福建中州新材料科技有限公司高端氟新材料项目总平图（一期第二批变更前）

福建中州新材料科技有限公司高端氟新材料项目总平图（一期第二批变更后）

- (一期第二批) 主要平面及总图调整
- 1、门卫2占地面积由原33.84m²调整为34.038m²，其他不变。地
 - 2、原料及成品仓库建筑占地面积、计容面积、规划高度、建筑高度调整。
 - 3、控制楼外框尺寸调整，建筑占地面积、建筑面积、计容面积、规划高度、建筑高度相应调整。坐标调整。
 - 4、甲类仓库1满外尺寸调整，建筑占地面积、建筑面积、计容面积、规划高度、建筑高度相应调整。坐标调整。
 - 5、消防泵房消防水池满外尺寸调整，建筑占地面积、建筑面积、计容面积、规划高度、建筑高度相应调整。坐标调整。
 - 6、危废暂存间满外尺寸调整，建筑占地面积、建筑面积、计容面积、规划高度、建筑高度相应调整。坐标调整。
 - 7、现场机柜室满外尺寸调整，建筑占地面积、建筑面积、计容面积、规划高度、建筑高度相应调整。坐标调整。
 - 8、项目一期第二批主要技术经济指标对应调整。
 - 9、厂区主要技术经济指标对应调整。
 - 10、建构物一览表对应调整。

消防泵房一层平面图、屋面平面图(变更后)

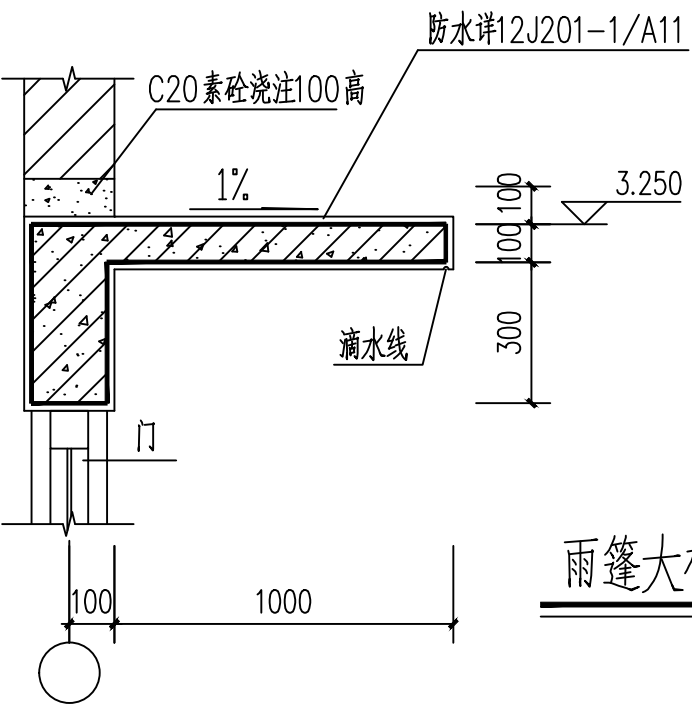
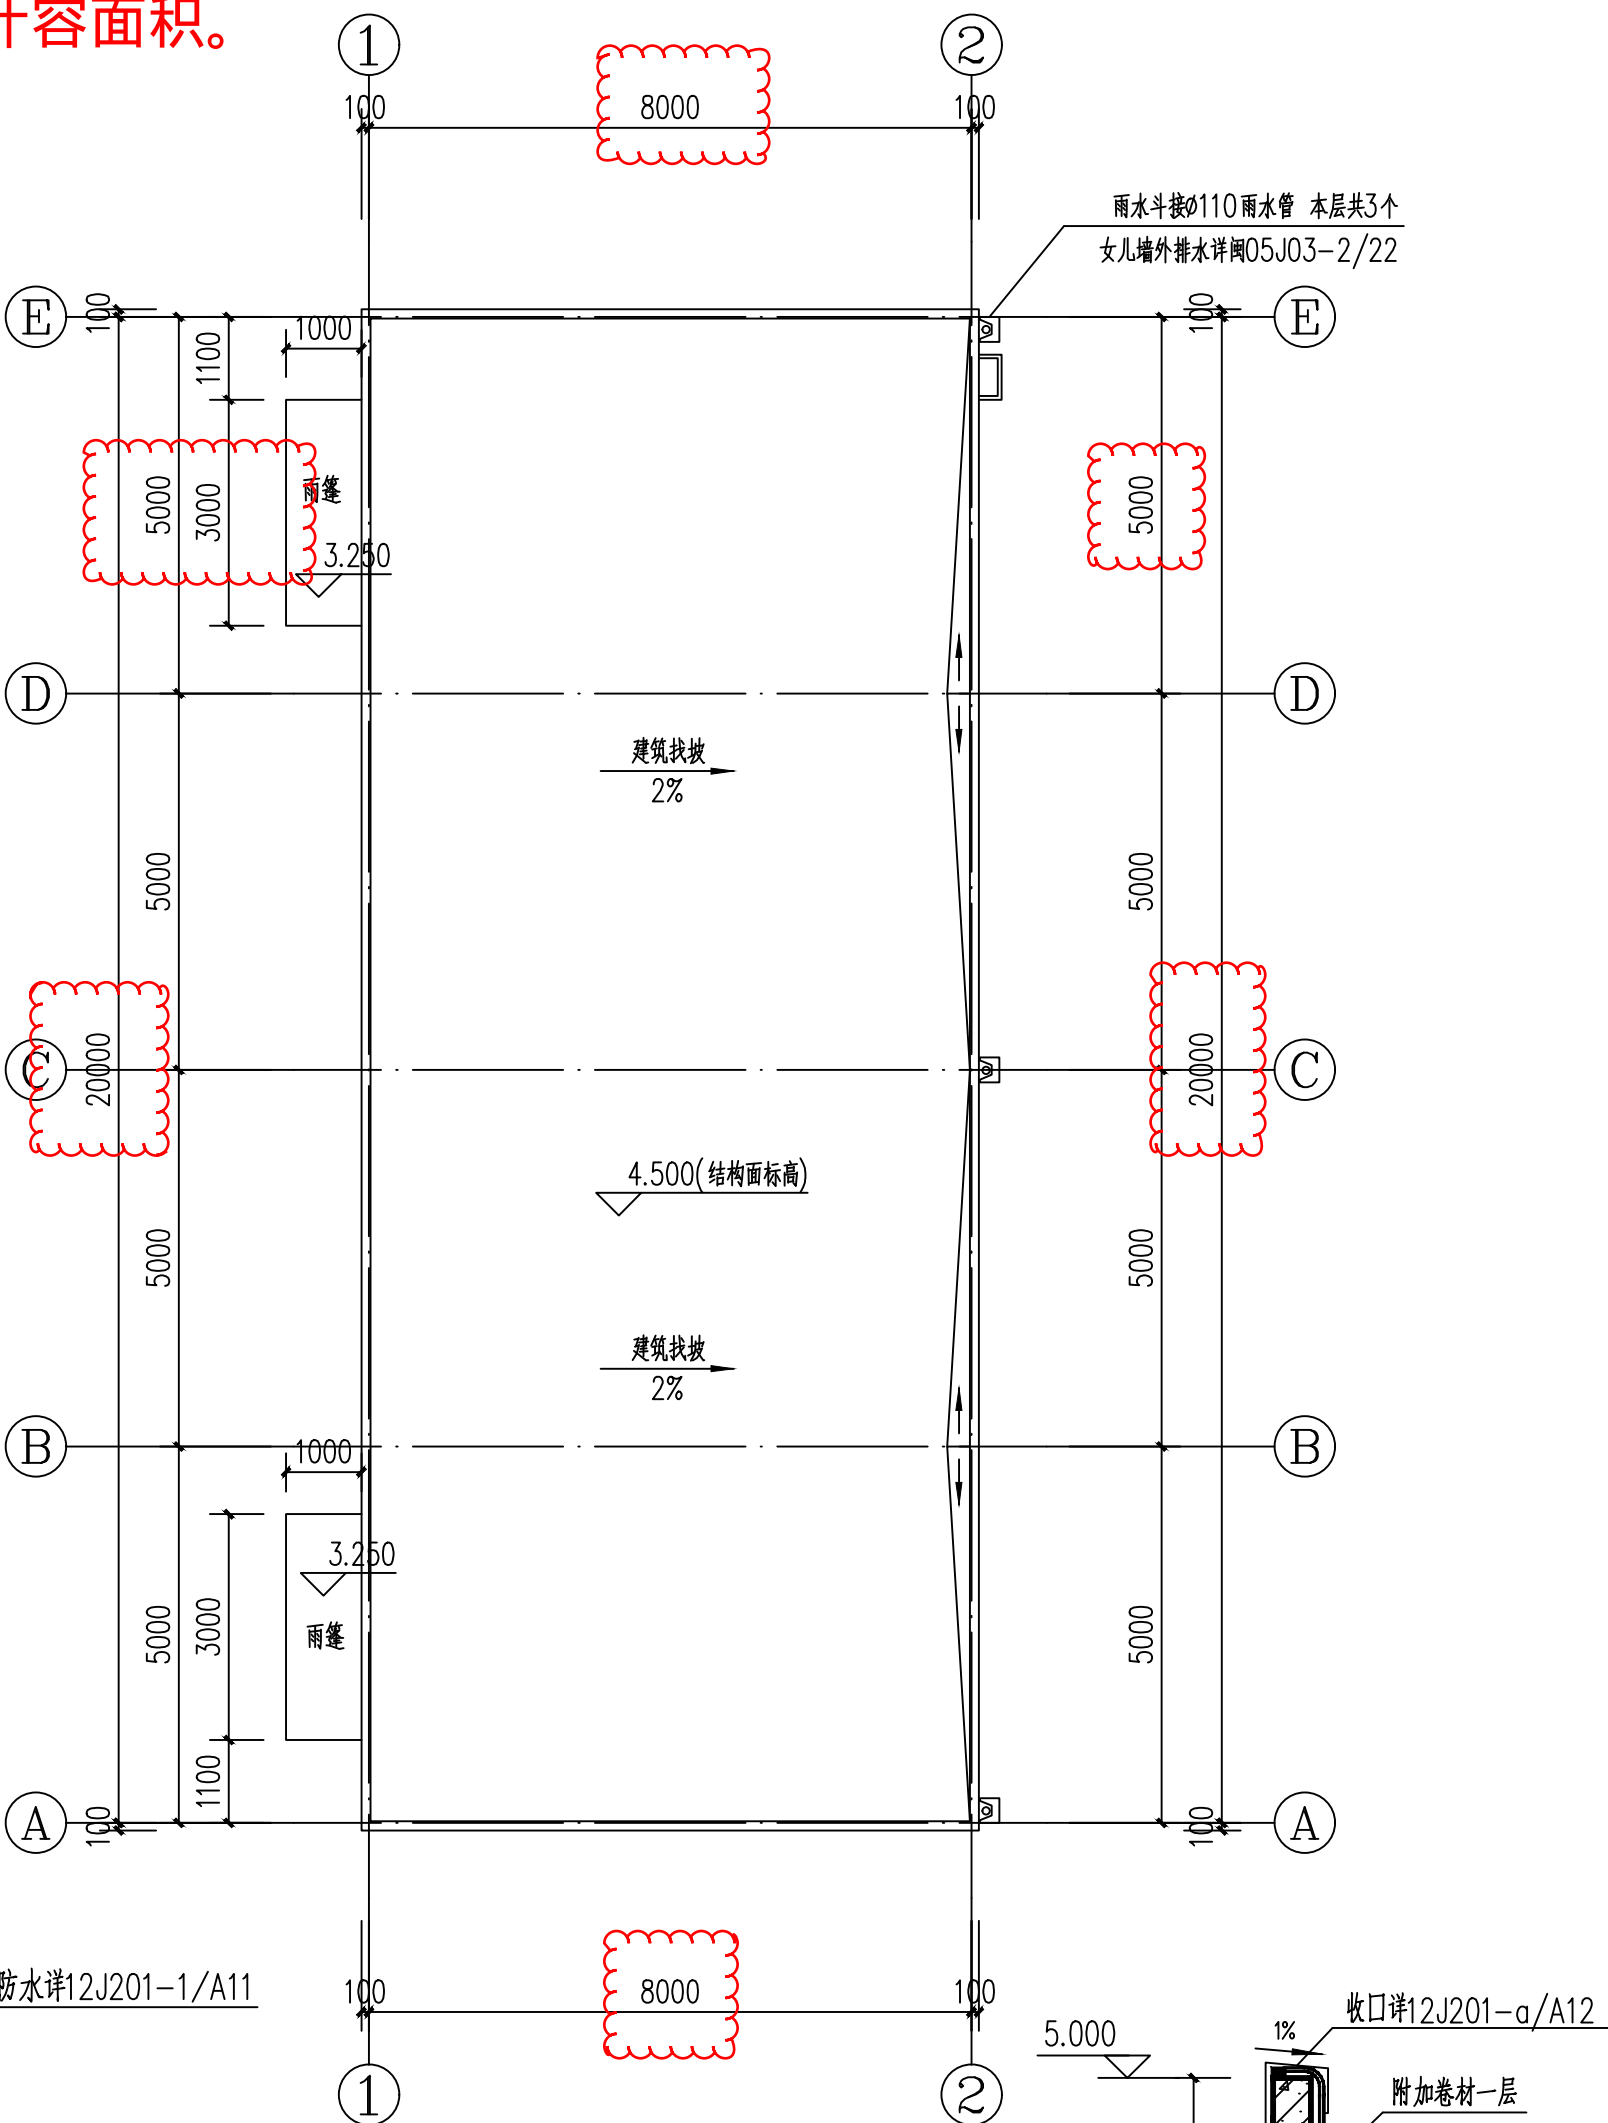
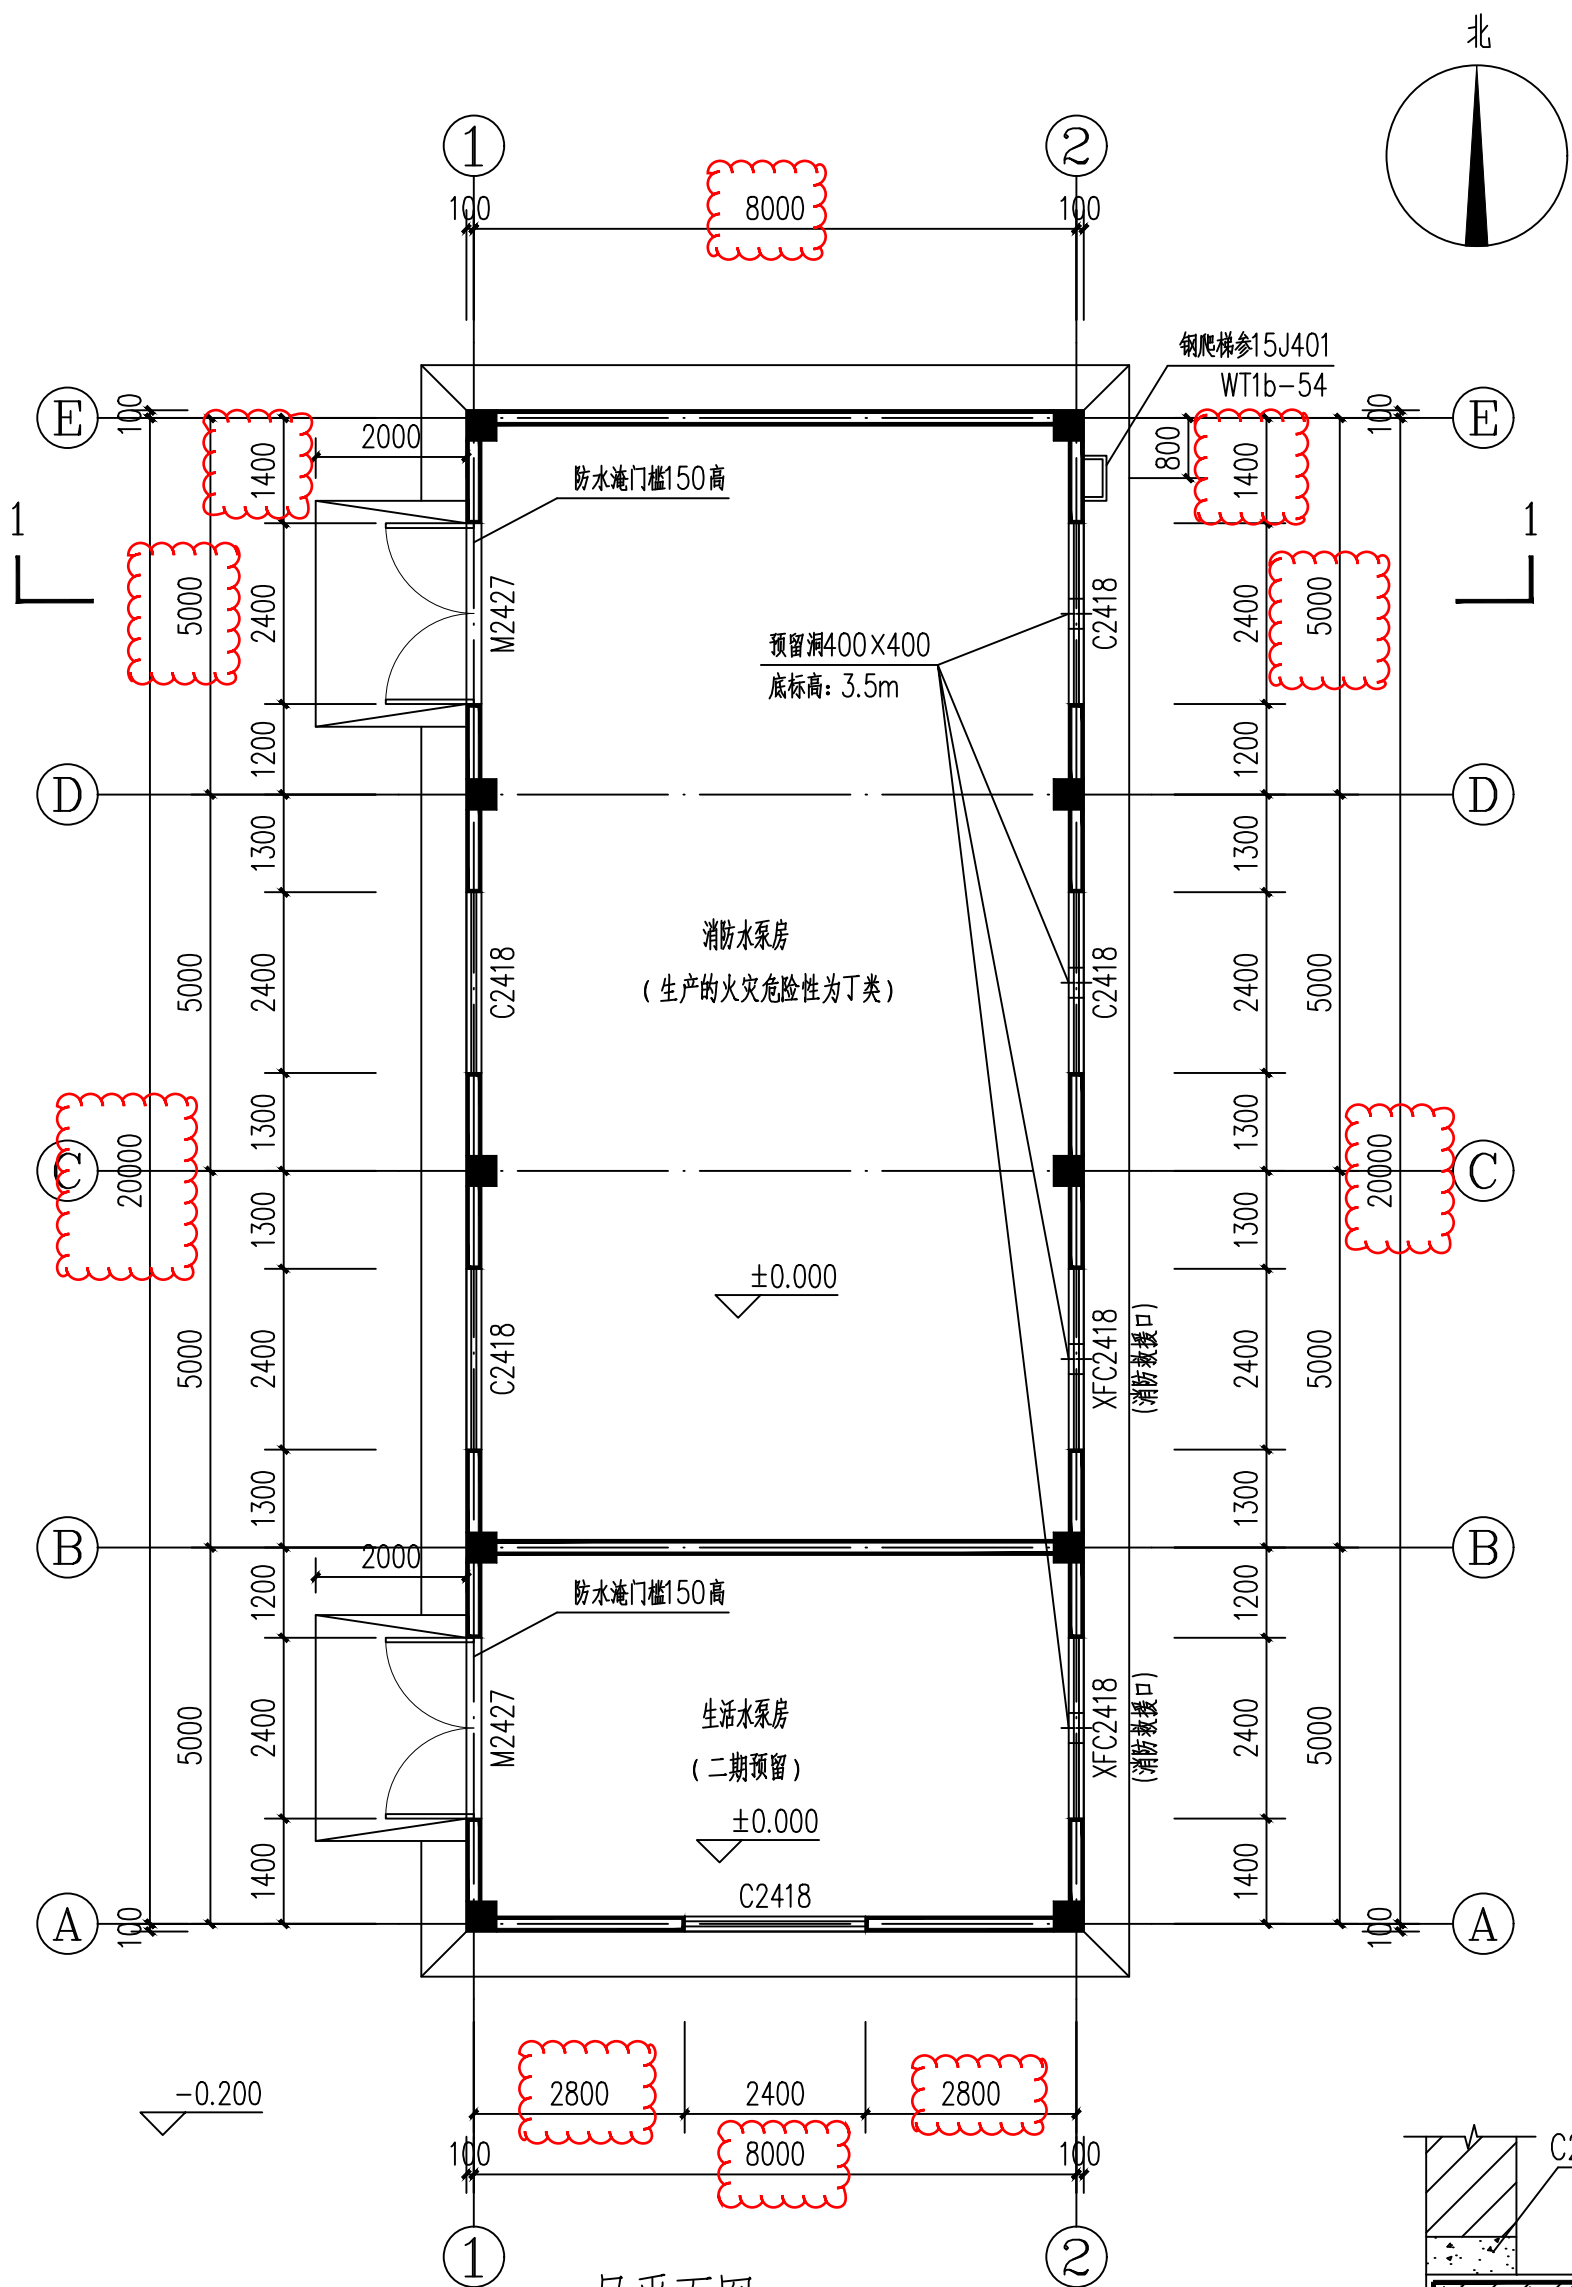
变更内容:

1、建筑满外尺寸调整。2、建筑面积调整。3、建筑特征增加占地面积、计容面积。

消防泵房建筑特征	
耐火等级	一级
建筑层数	1
建筑高度	4.7
占地面积(平方米)	166.327
建筑面积(平方米)	165.64
计容面积(平方米)	165.64
